**Compléments d'examen au cas par cas répondant à l'avis de
la DREAL en date du 16/04/2026**

**Construction d'une serre photovoltaïque agricole sur la
commune d'Alixan (26 300).**

Réponse en date du 07/05/2026

Figure 4 : Point de vue n°2 avant insertion paysagère

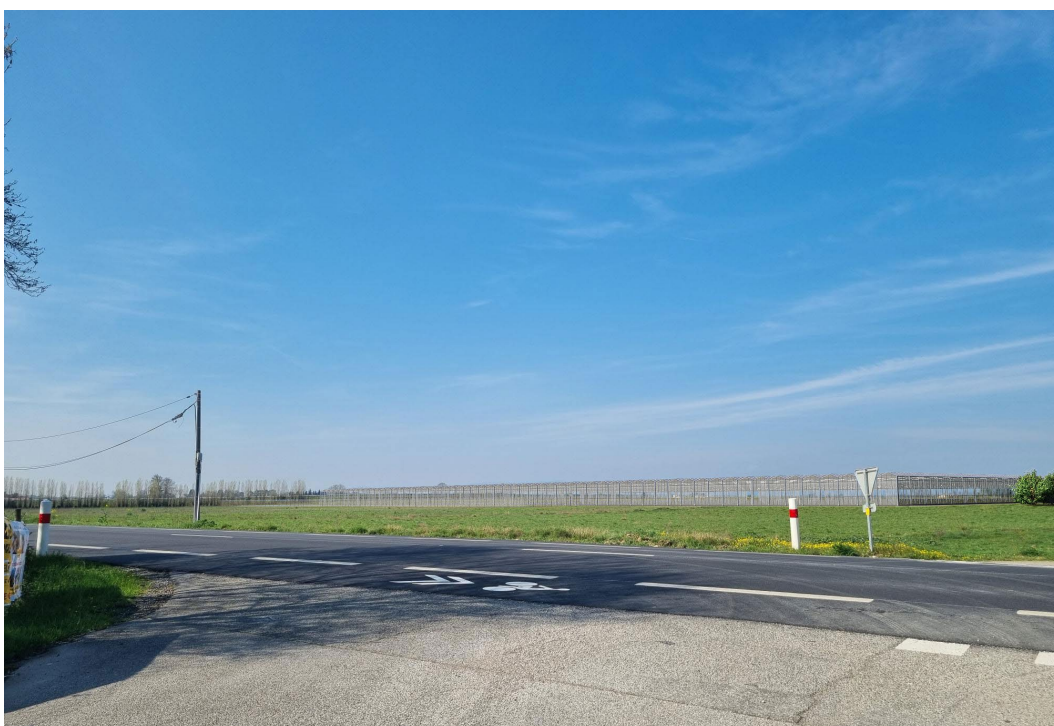
-Afin de justifier que le projet « [n'est pas] susceptible de porter atteinte au patrimoine [...] paysager » (p.10/13), il conviendra que des insertions paysagères du bâtiment depuis ses environnements proche et lointain soient produits (ceux-ci devront dans tous les cas être effectués dans le cadre de la demande d'autorisation d'urbanisme).

Dans ce cadre, trois points de vue représentatifs ont été sélectionnés. Ils correspondent aux secteurs les plus pertinents pour apprécier l'intégration du projet dans son environnement paysager et évaluer sa perception depuis les espaces environnants.
